K断層との連続性を検討する上で重要なデータの追加観察/追加データの取得

K断層の連続性評価について

K断層の連続性評価結果

H27-B-1孔沿いの地質断面図(b-b'断面)

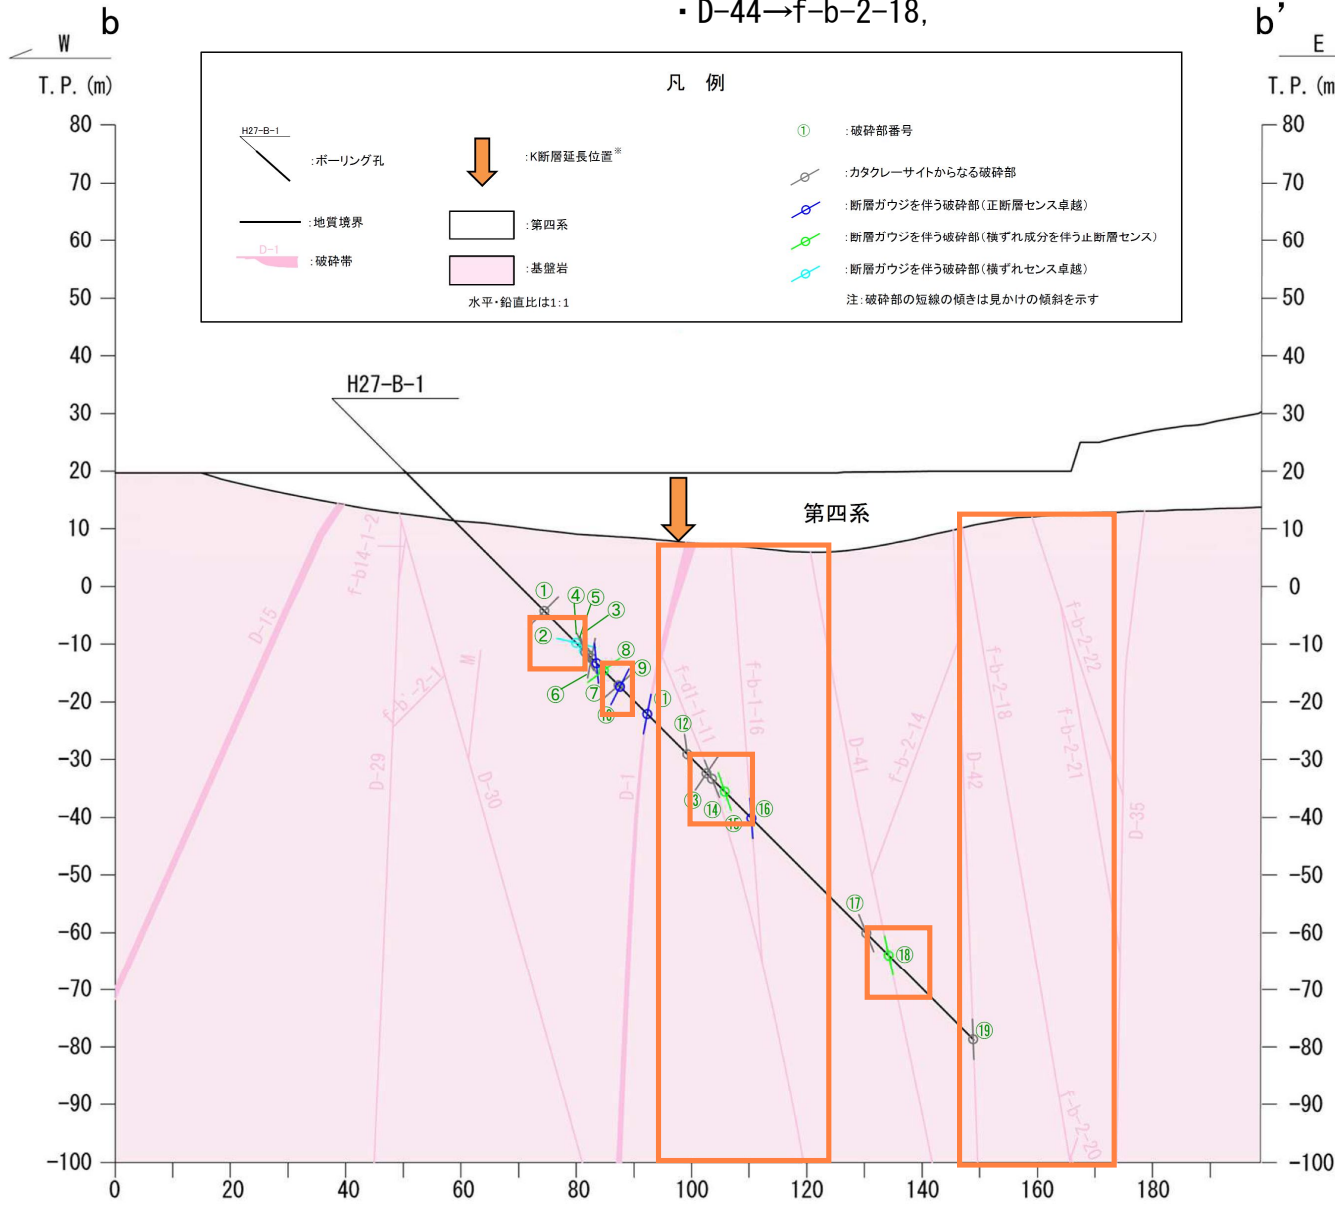
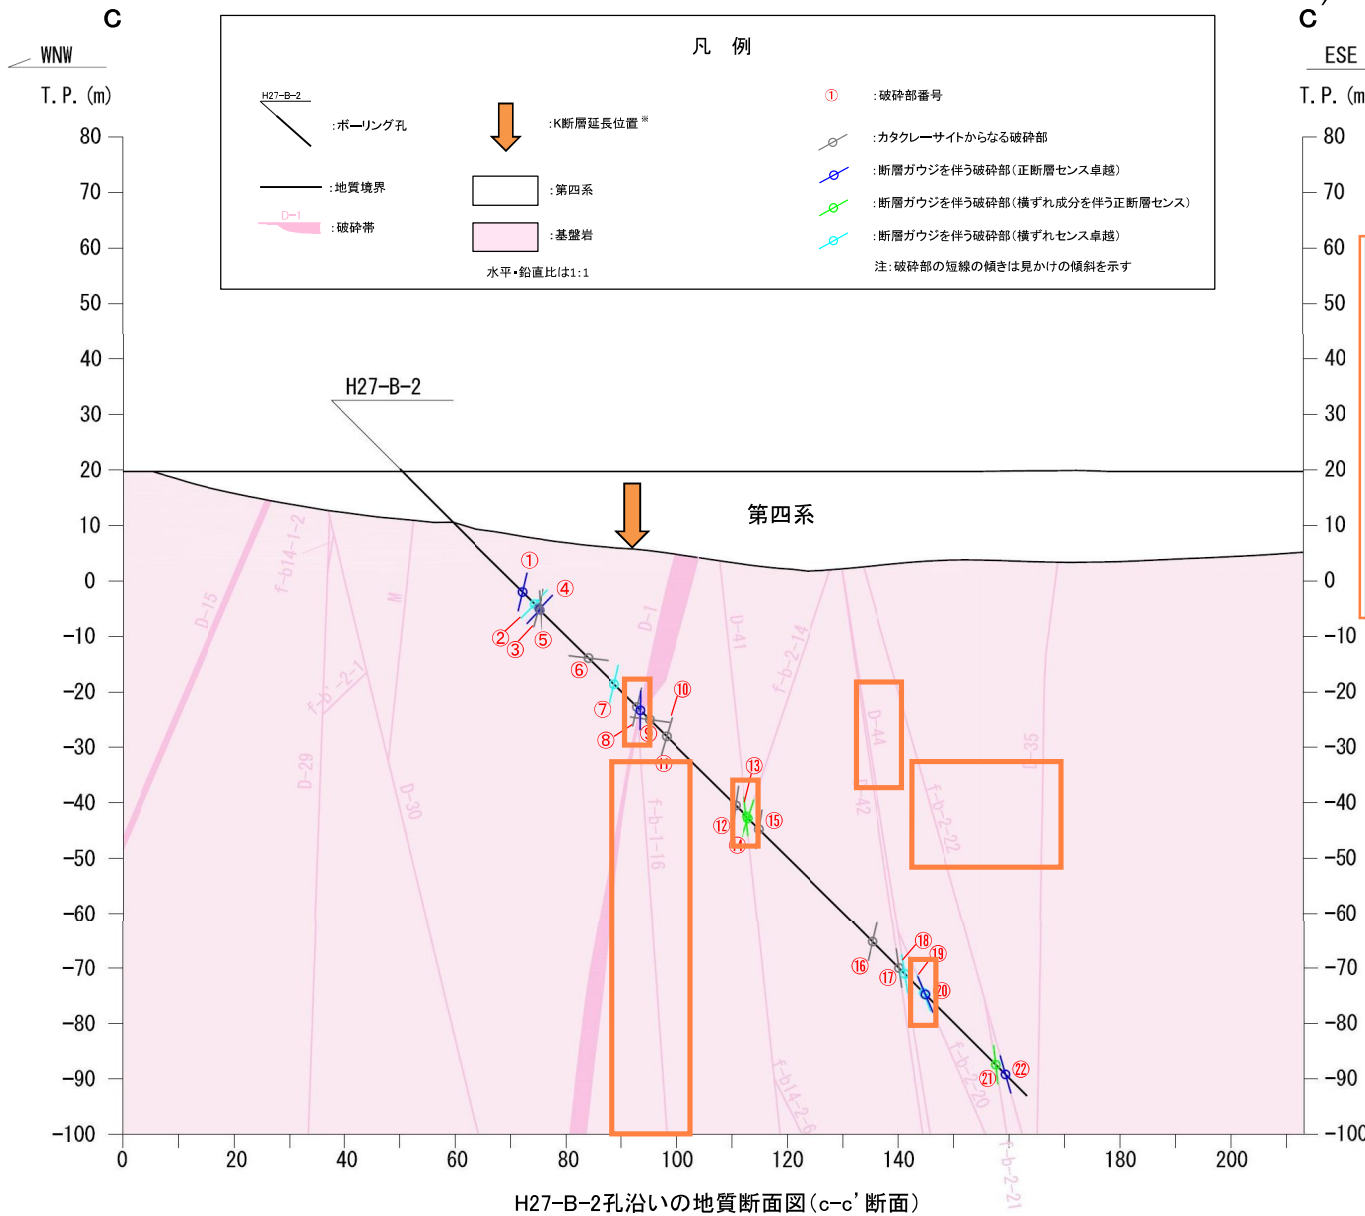
26, 40, 85 : 走向・傾斜等の修正内容を反映。これに伴い、関連する周辺破碎帯の分布を修正。
 ・ f-d1-1-11, D-33, f-b-1-16
 ・ D-44→f-b-2-18,

H27-B-2孔沿いの地質断面図(c-c' 断面)

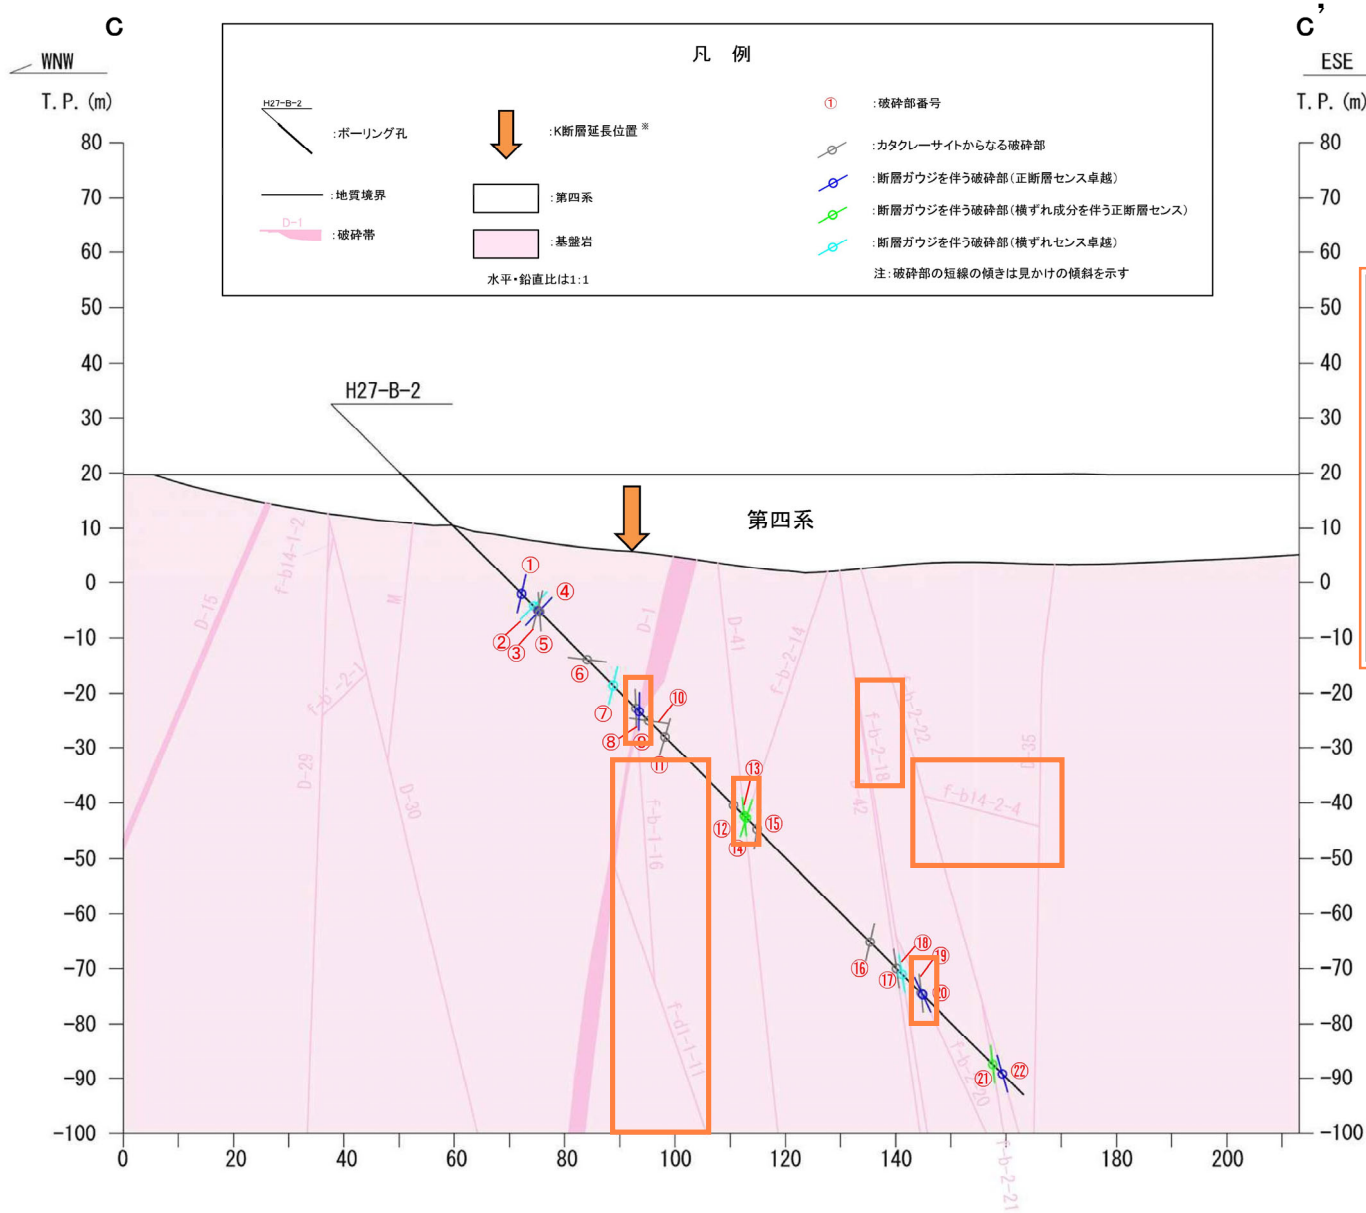
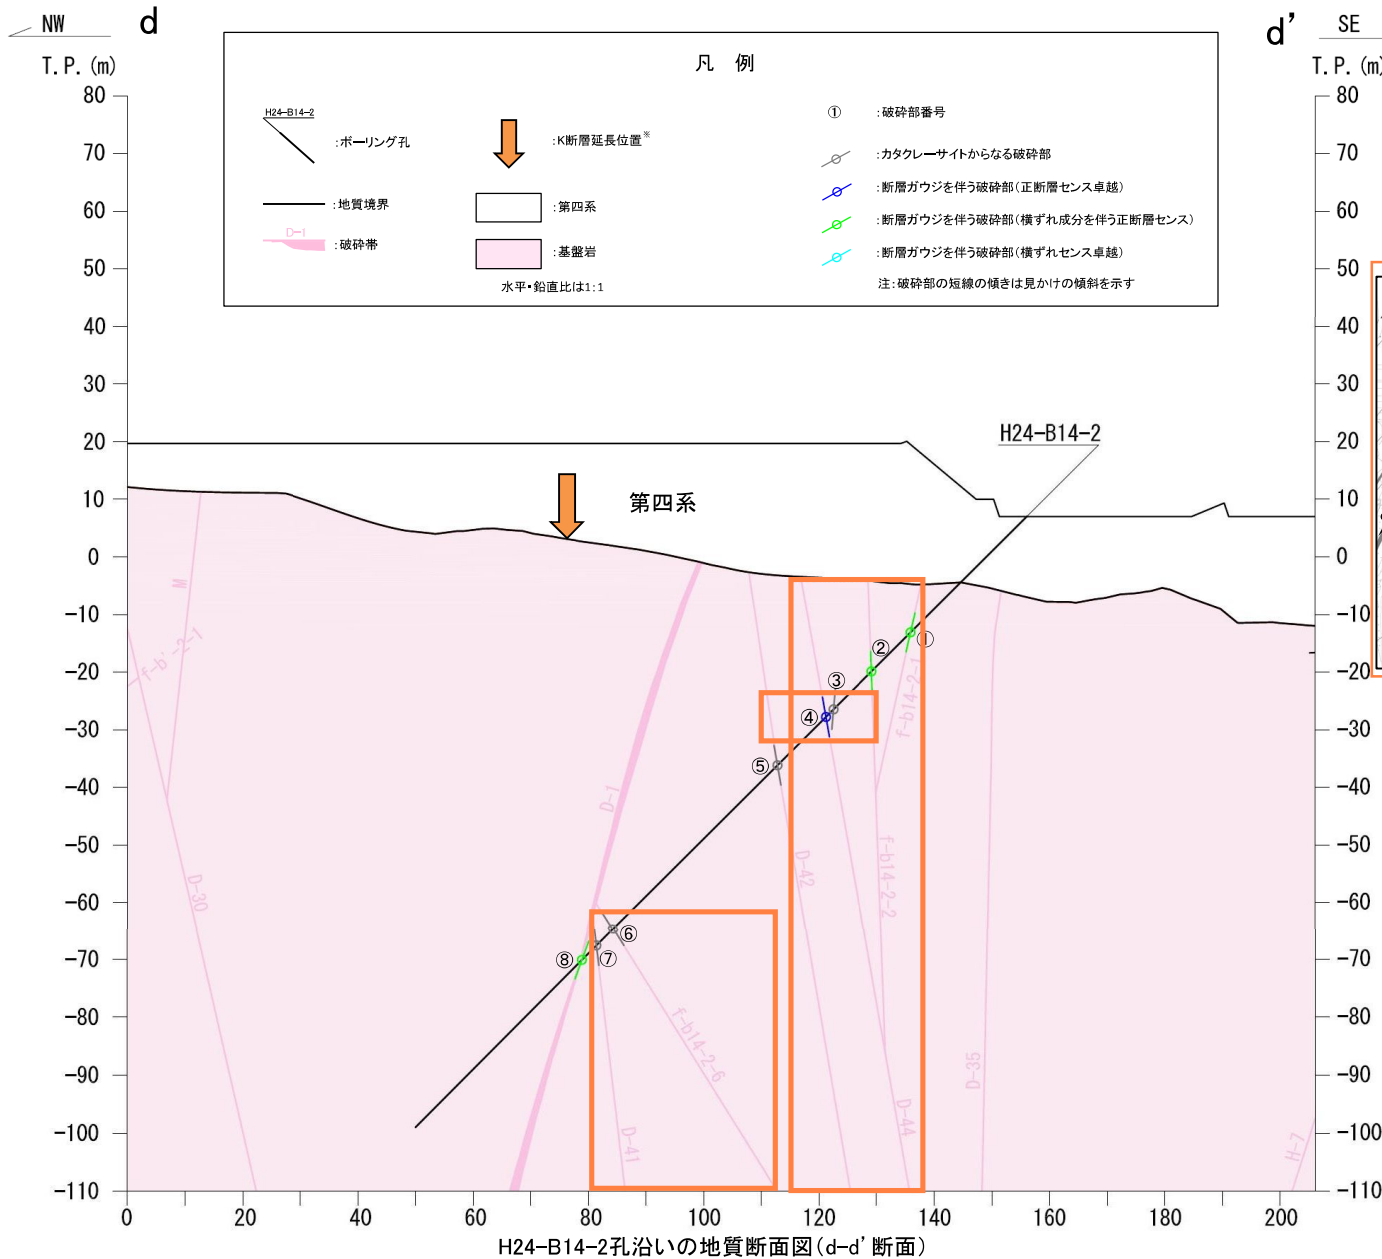
26, 40, 44, 85 : 走向・傾斜等の修正内容を反映。これに伴い、関連する周辺破碎帯の分布を修正。
 ・ f-d1-1-11, f-b-1-16
 ・ D-44→f-b-2-18とf-b14-2-4

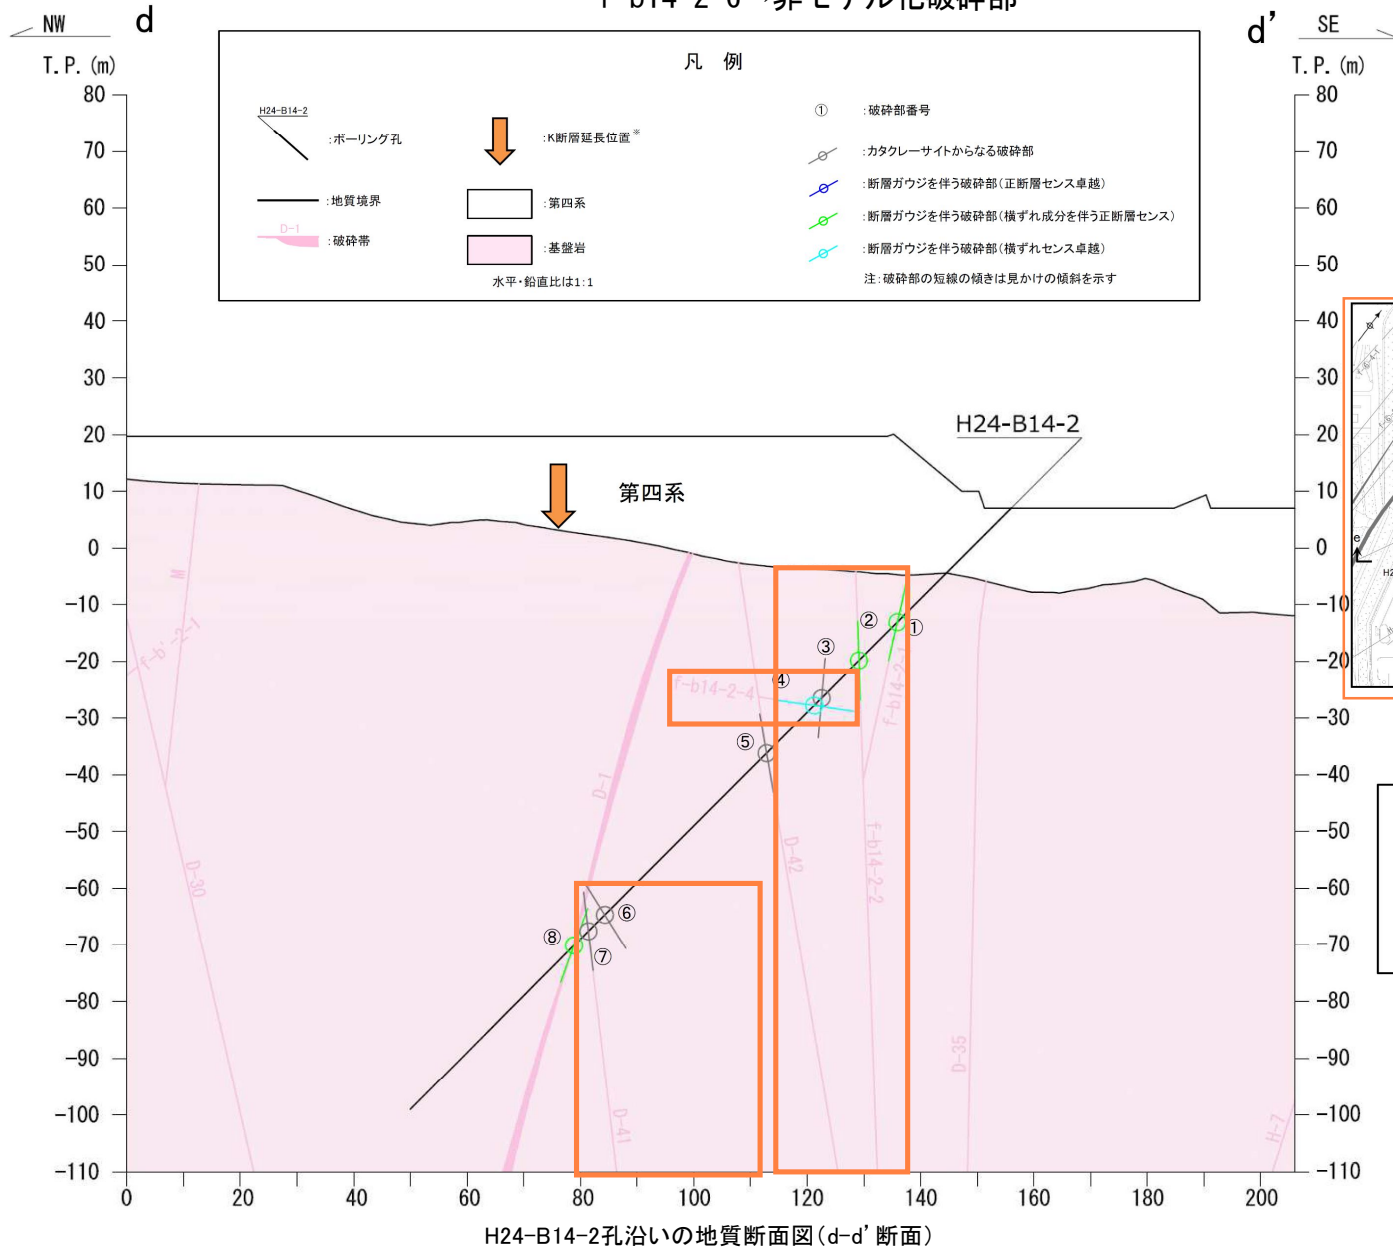
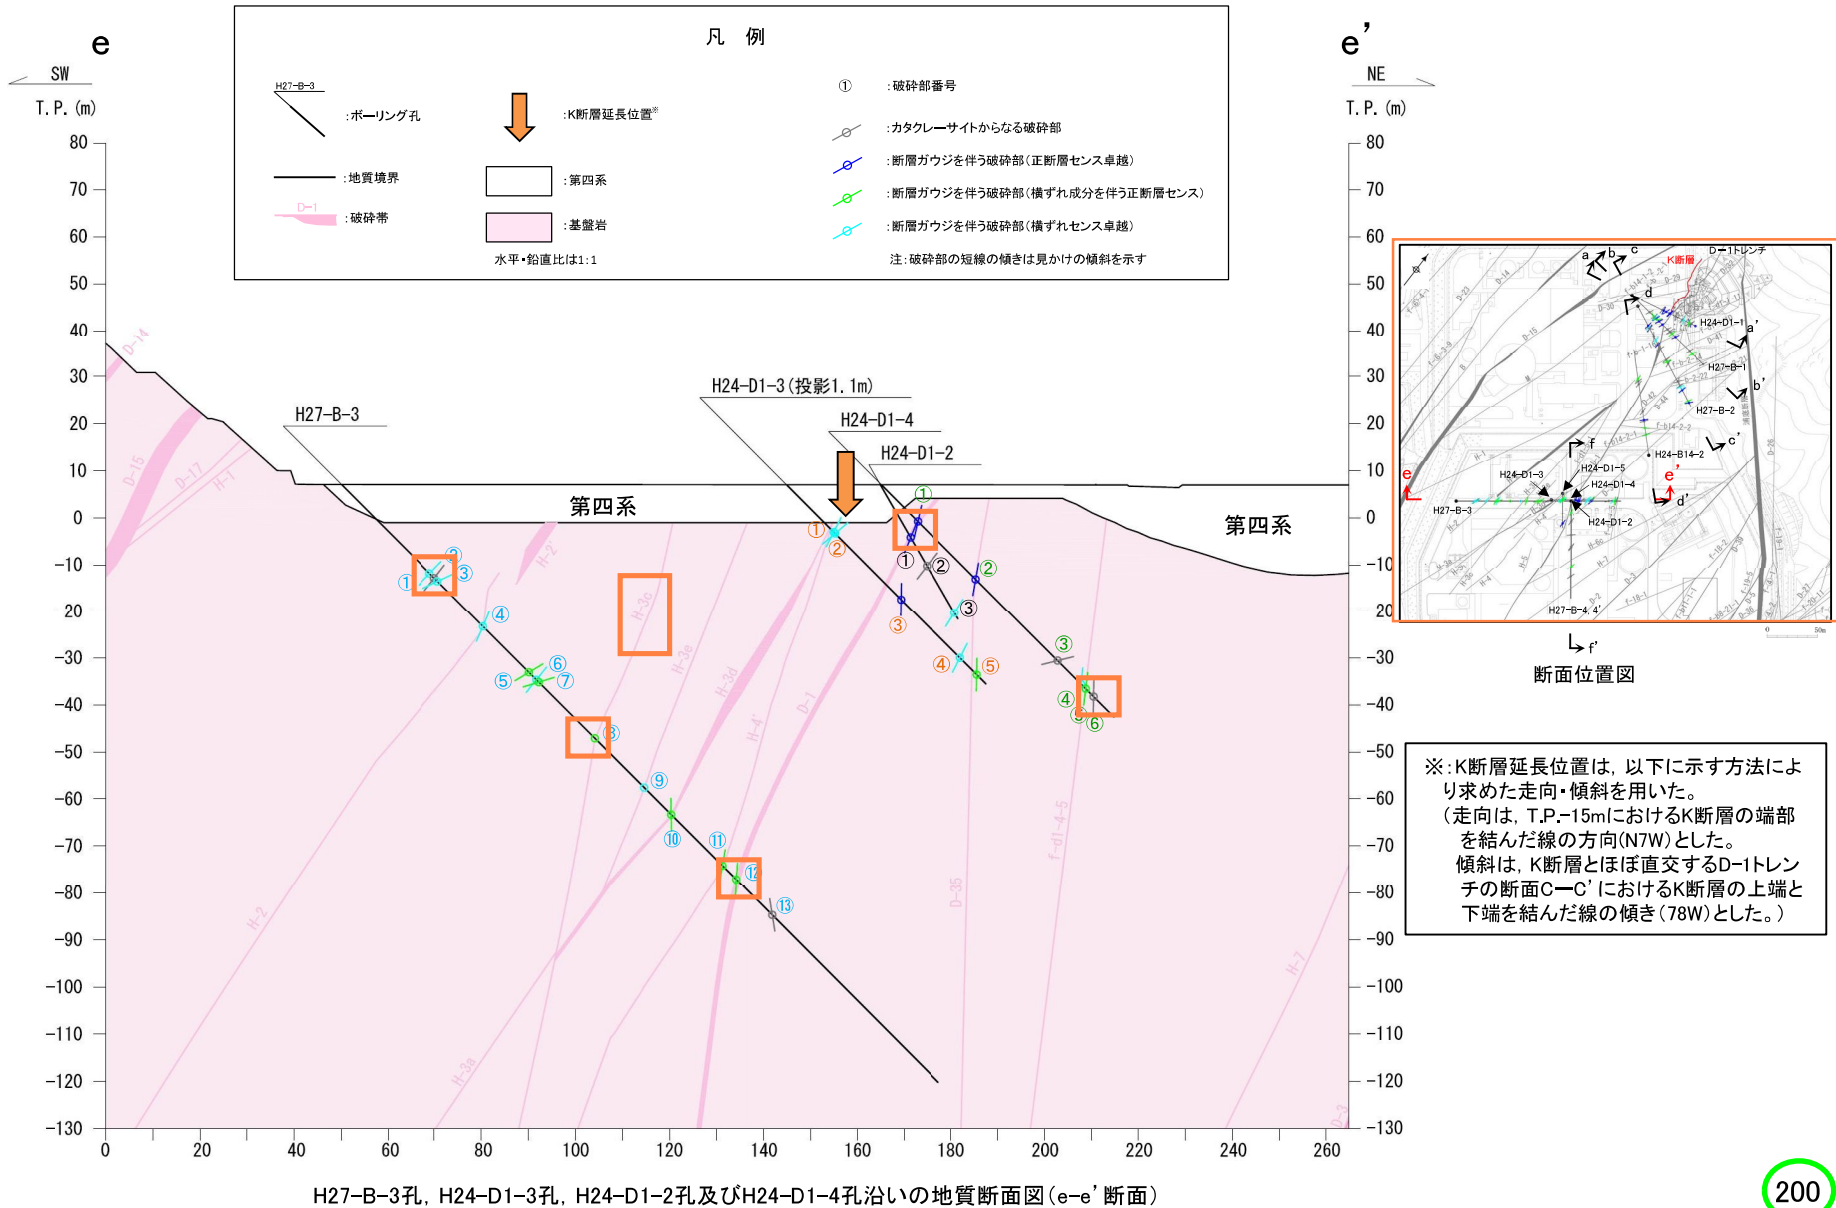
44, 45, 85 : 走向・傾斜等の修正内容を反映。これに伴い、関連する周辺破碎帯の分布を修正。
 ・ D-44→f-b14-2-4
 ・ f-b14-2-6→非モデル化破碎部
